Chemises de cylindre OM 457 Euro 4

Modification du siège de la chemise et de l'étanchement

Véhicule	Moteur	N° KS
Mercedes-Benz Euro 4 ; année de construction 1998 →	OM 457.948/950-954/957/959/961/964-969/973/974/976/977/980/981	89 867 110

Fig. 1

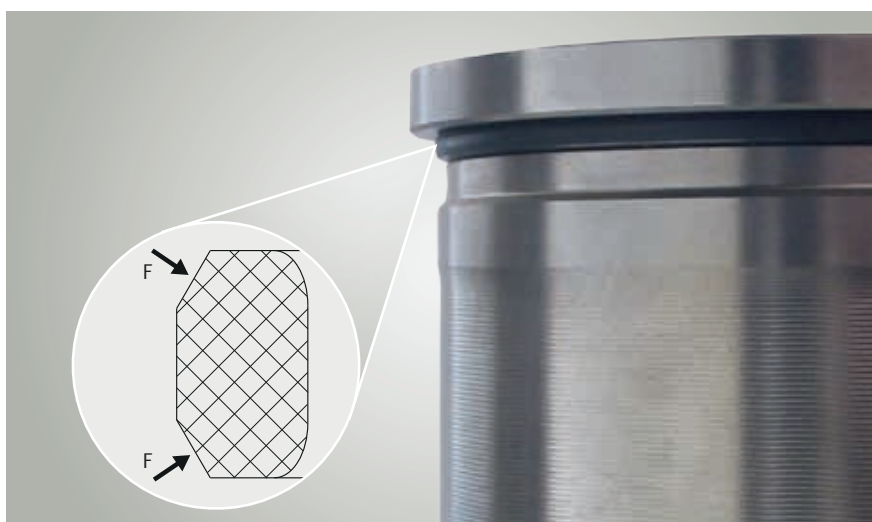
Le nouveau modèle de chemise de cylindre possède, sous le siège de la collerette, une gorge pour une bague d'étanchéité supplémentaire (Fig. 1).

Observez la position de montage de la bague d'étanchéité. Les deux chanfreins de la bague d'étanchéité (F) doivent être dirigés vers l'extérieur.
